发件人 浙江正泰电器股份有限公司市场部

关于 TC-2003、TC-2004 接线端子基座结构改进的通知

2025 年 8 月 8 日

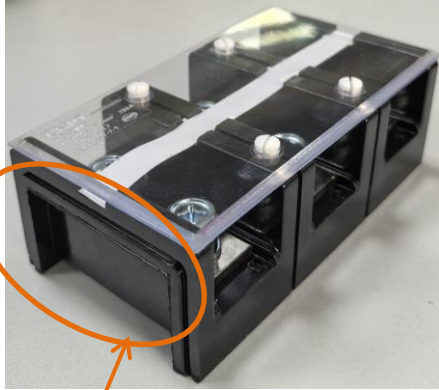
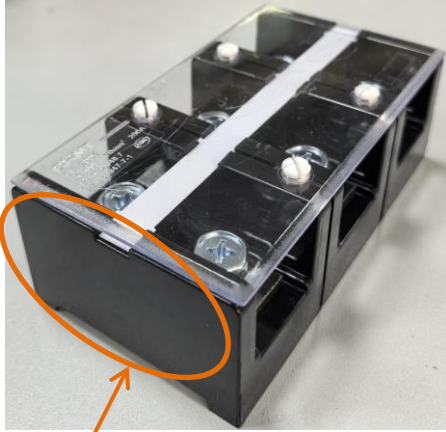
首先感谢您选择正泰接线端子。为更好的满足市场及客户的需求，提升产品的使用体验，拟将TC-2003、TC-2004基座结构进行改进，取消基座侧面凹槽，进一步提升基座强度。改进后产品的安装、性能指标等均不变，具体改进内容详见附页说明。

TC-2003、TC-2004 接线端子		
变更项目	改进前	改进后
TC-2003 基座结构更改示例	 <p>侧面凹槽</p>	 <p>侧面凹槽填平，增加壁厚</p>
TC-2004 基座结构更改示例	 <p>侧面凹槽</p>	 <p>侧面凹槽填平，增加壁</p>
